原子力科学研究所周辺監視区域及び敷地境界の変更に伴う原子力事業者防災業務計画について

周辺監視区域境界の変更内容については、添付の資料 1 「原科研原子力事業者防災業務計画の新旧対照表（案）」のとおり。

周辺監視区域変更計画図

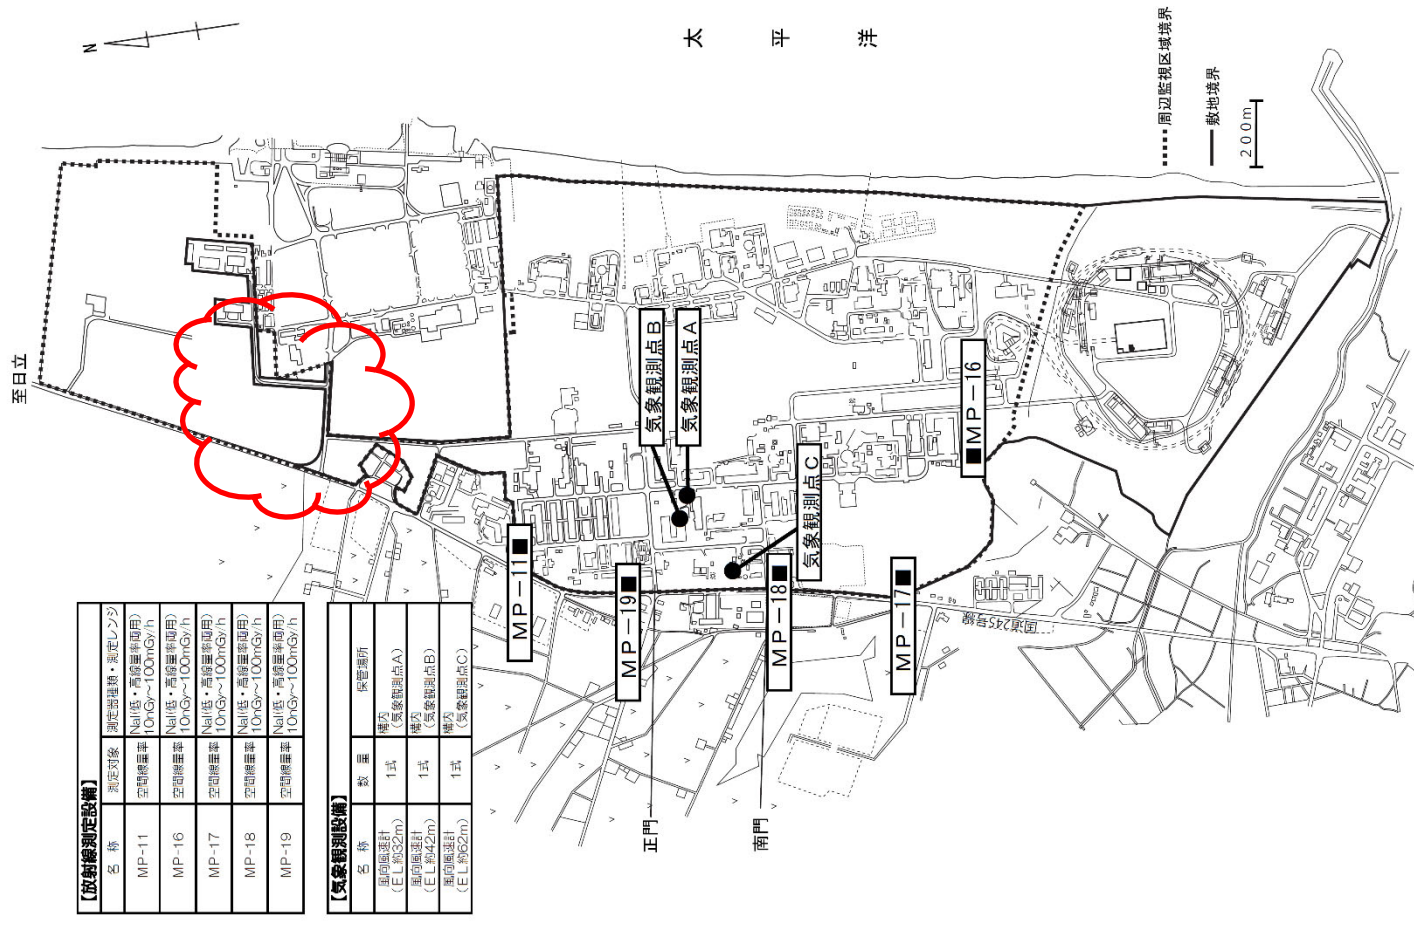
なお、令和 4 年 12 月にも原電防潮堤（南部東側）の安全性向上対策工事に係る作業用地確保に伴い、周辺監視区域境界の変更を予定しているため、再度原科研の周辺監視区域境界を変更することになる。（添付の資料 2 「周辺監視区域変更計画図」参照）

別図-3 原子力科学研究所敷地周辺の放射線測定設備

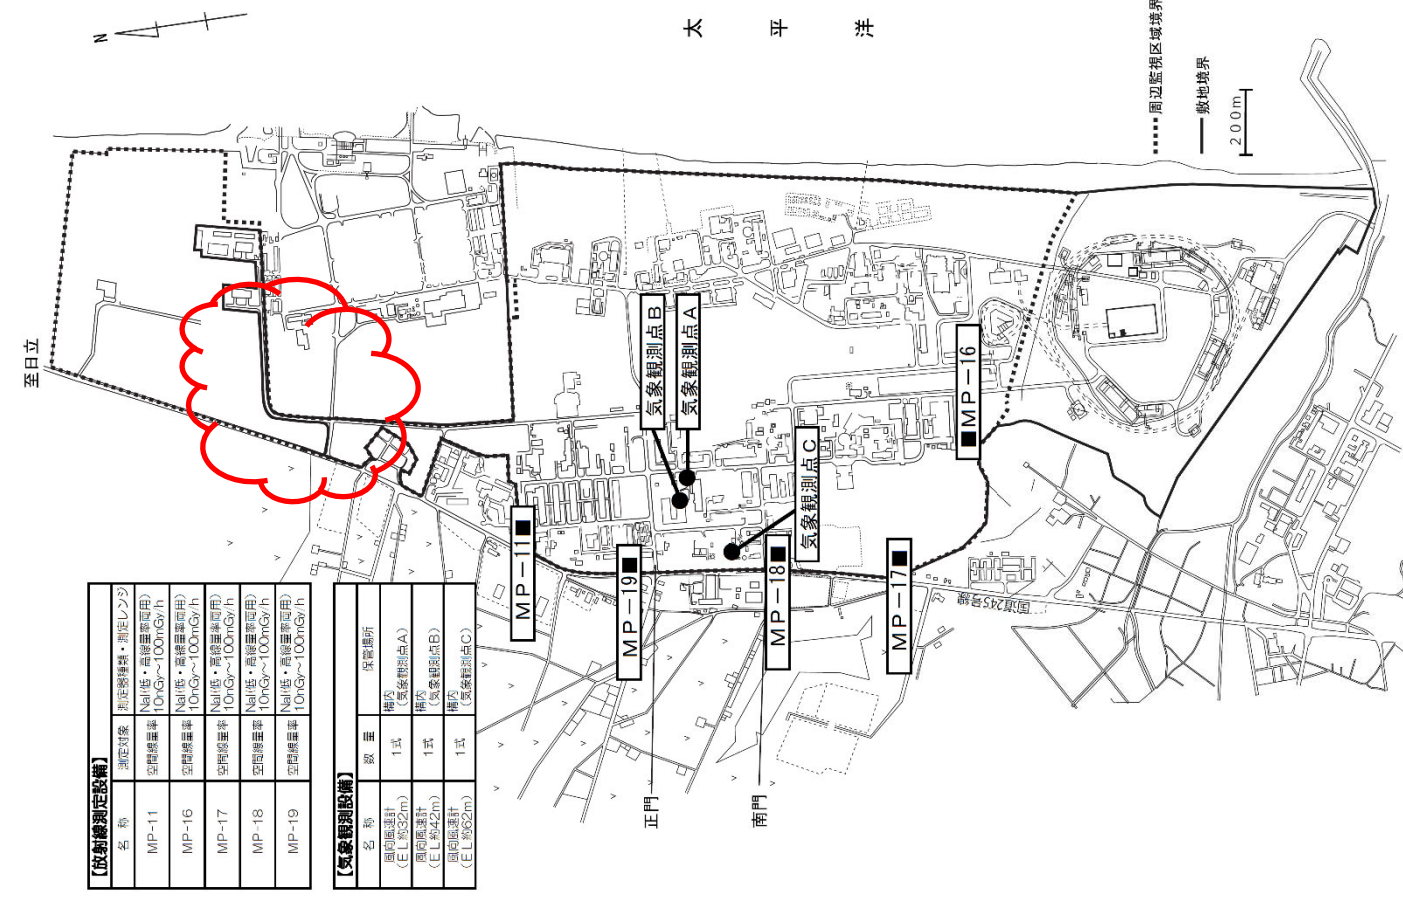
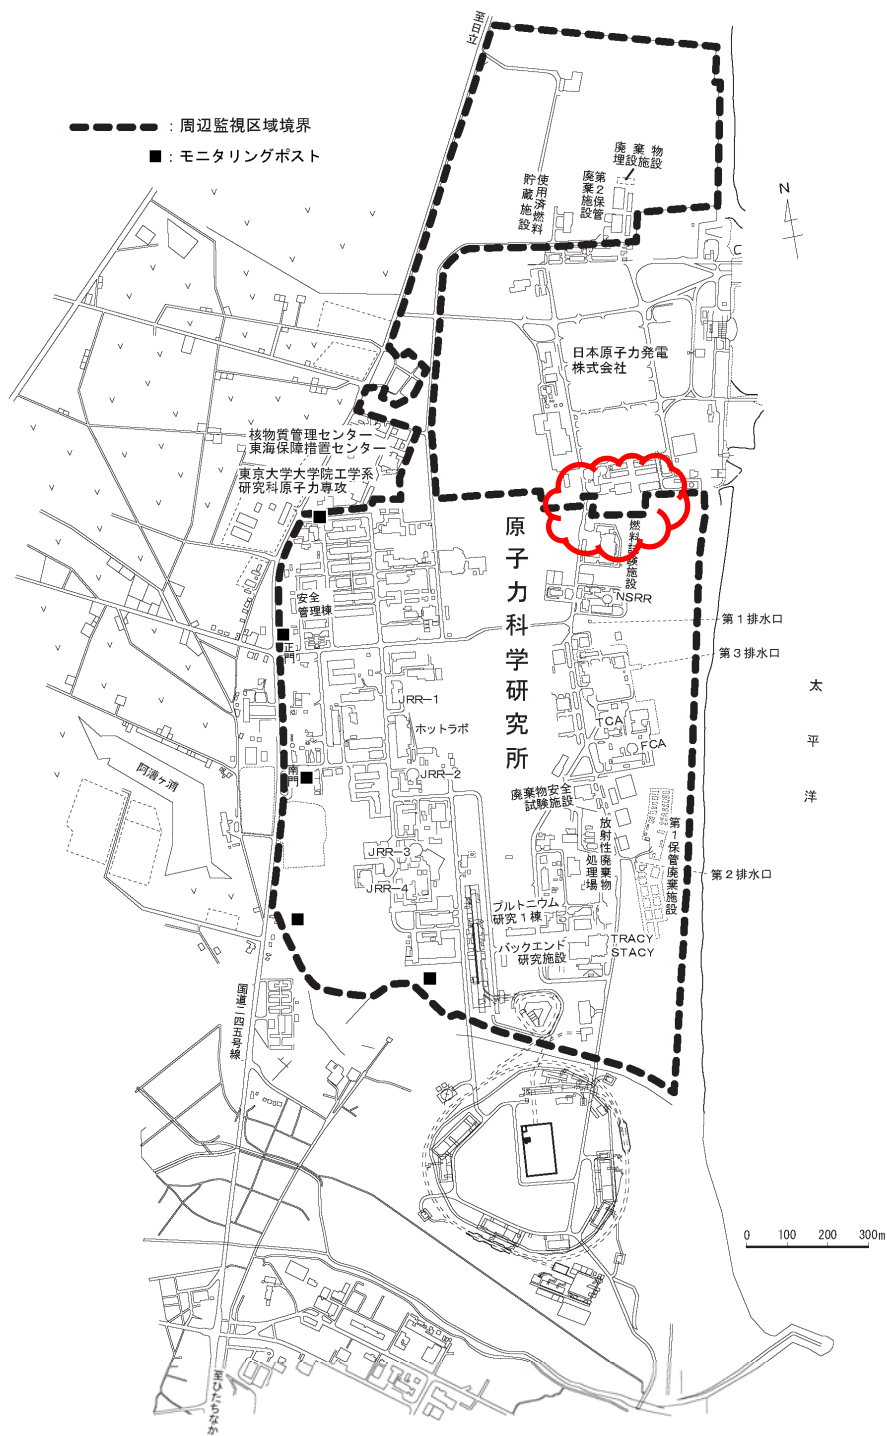
：原電防潮堤工事に伴う周辺監視区域境界及び敷地境界の変更（以降、別図-4、別図-5、別表-1も同様）
